# CRITICAL INSTRUCTIONS

Application: Mercedes Sprinter

Part Number:  
10009880036/  
10009880036E  
10009880074/  
10009880074E

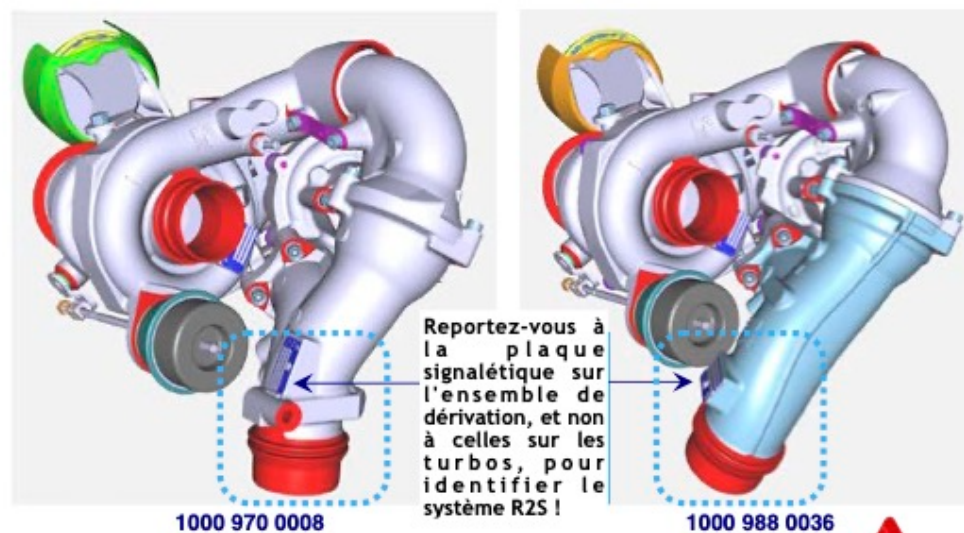
Lors du remplacement d'un 10009880008/10009880008E (produit entre septembre 2008 et décembre 2010, monté sur le moteur 30468350) par un 10009880036/10009880074, des composants supplémentaires sont nécessaires et doivent être achetés directement auprès du concessionnaire principal :

Cela est dû à une différence géométrique entre les deux produits et sans les produits complémentaires, le turbo de remplacement ne pourra pas être monté.

Durite d'air de suralimentation A9065285082 ou -5182\*

Durite de liquide de refroidissement A9065011482

Support A6510962940

Support A6510963040

Vis (3x) N 910143 006001

\*Utilisez -5182 si le véhicule a les codes d'équipement en option H08, N63 ou HK4
